**DEMANDE D'AUTORISATION D'OUVERTURE DE TRAVAUX DE  
FORAGE (DOUBLET)**

« EXPLOITATION GEOTHERMIQUE DE VELIZY-VILLACOUBLAY (78) »

**MEMOIRE EN REPONSE  
A L'AVIS DE L'AUTORITE ENVIRONNEMENTALE (MRAE)**

**31/01/2020**

Plan de situation des centrales V3 et centrale Géothermie

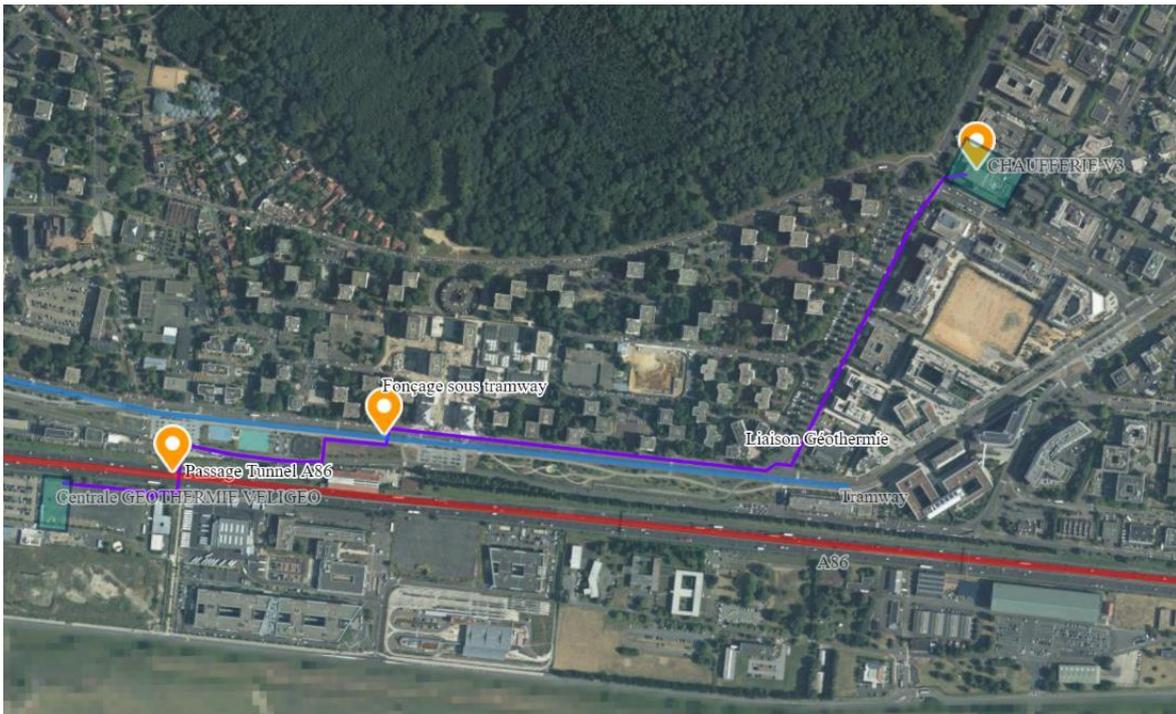
- présenter dans l'étude d'impact les travaux du tronçon de raccordement à la chaufferie V3 ;
- présenter dans l'étude d'impact les conditions de fermeture des puits et de remise en état du site ;
- réaliser une étude d'émergence acoustique concernant l'ensemble du projet, en phase travaux et en phase d'exploitation ;
- d'évaluer l'impact de la mise en place des canalisations de raccordement au niveau du passage sous l'A86 sur les conditions d'usage et de sécurité pour les piétons et cyclistes, et le cas échéant d'adapter le projet en conséquence.

Sur le plan de situation ci-dessus, apparait la nécessité de traverser l'A86 et le tramway T6 pour relier les deux centrales.

A ces fins il est notamment prévu :

- Le passage en tunnel piéton sous l'A86
- La traversée du Tramway en fonçage à environ 3m de profondeur

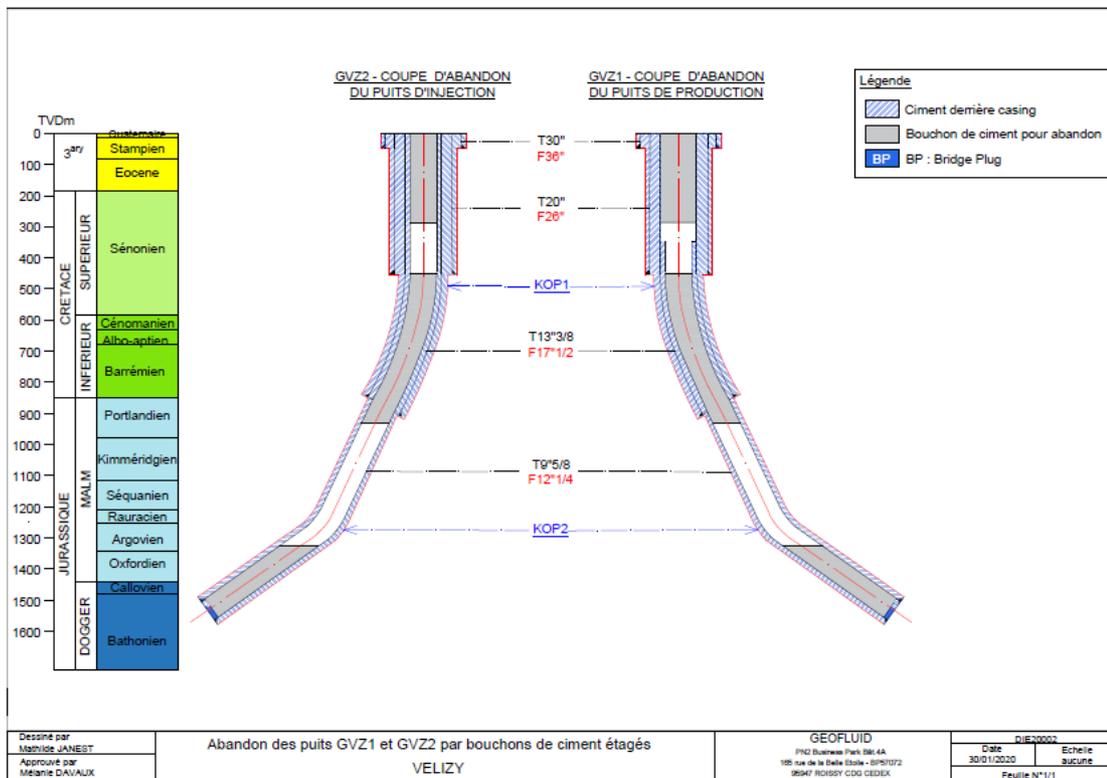
Conformément à la remarque de la MRAe, nous souscrivons au fait que les conditions d'abandon des puits auraient dû être également exposées dans l'étude d'impact, afin que le public soit à même d'apprécier les modalités retenues pour la fin de l'exploitation, la remise en état du site et la préservation des eaux souterraines. De ce fait, nous en faisons la synthèse dans les parties suivantes :

Avant de réaliser la cimentation des tubages au droit des zones à risque, en vue de l'abandon du puits, il est indispensable d'effectuer le curage des puits afin de déterminer l'état complet de l'acier des cuvelages (sous dépôts) et de placer judicieusement les bouchons de ciment.

Le cas échéant et en fonction de la qualité de la cimentation des cuvelages au droit de l'aquifère sensible de l'Albien / Néocomien, des bouchons supplémentaires peuvent être mis en place.

L'abandon sera réalisé dans le respect des règles de l'art en matière d'abandon de puits profonds et dans les conditions optimales de sécurité par rapport à la protection des aquifères sensibles, en évitant par conséquent toutes connexions hydrauliques entre aquifères.
